Piano Particolareggiato del Centro Storico di Oristano

Recepimento osservazioni Del. C.C. n. 27 del 22/03/2017

documento integrativo in recepimento
delle Osservazioni al PPCS

Sintesi delle INTEGRAZIONI post APPROVAZIONE PPCSOR_maggio 2017

Recepimento osservazione n. 13 Prot. N. 68472 del 19.12.2016

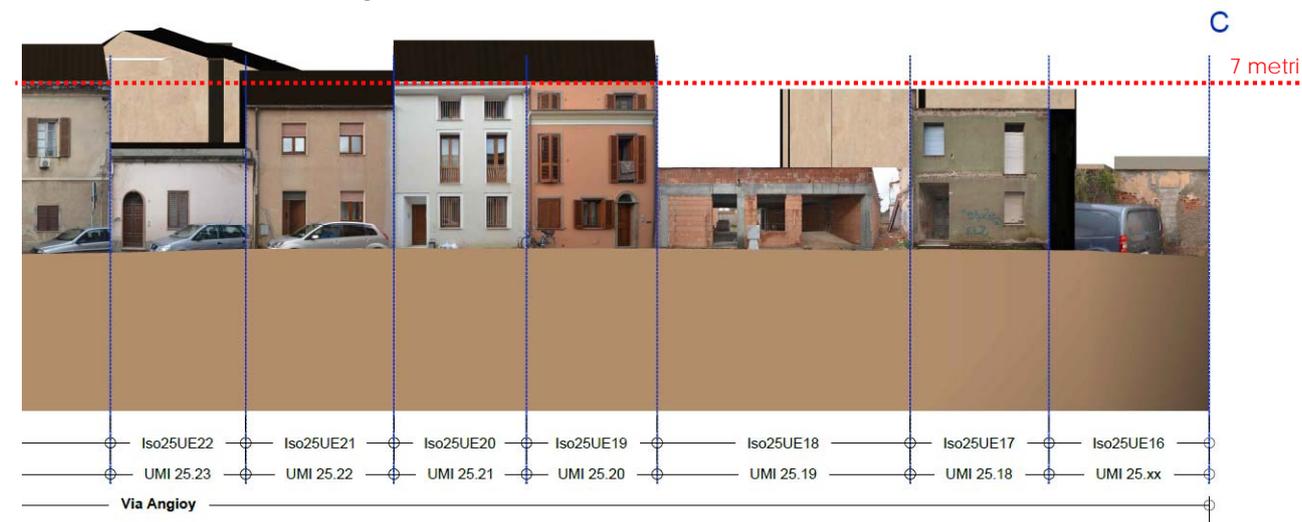
In recepimento della Osservazione n 13, prot n. 68472 del 19.12.2016, accolta favorevolmente con Del. C.C. n. 27 del 22/03/2017, è consentita nella UMI 25_19 la sopraelevazione del fabbricato esistente nel rispetto dei seguenti parametri urbanistici:

<i>Volume edificabile</i>	mc 400,00
<i>Altezza massima</i>	ml 7,00
<i>Superficie coperta max</i>	mq 76,00

Il prospetto sulla via Angioj dovrà allineare la quota di groda con quella dell'edificio adiacente identificato nel fascicolo *B.9 Schede delle unità edilizie alla ISO25UE19.*
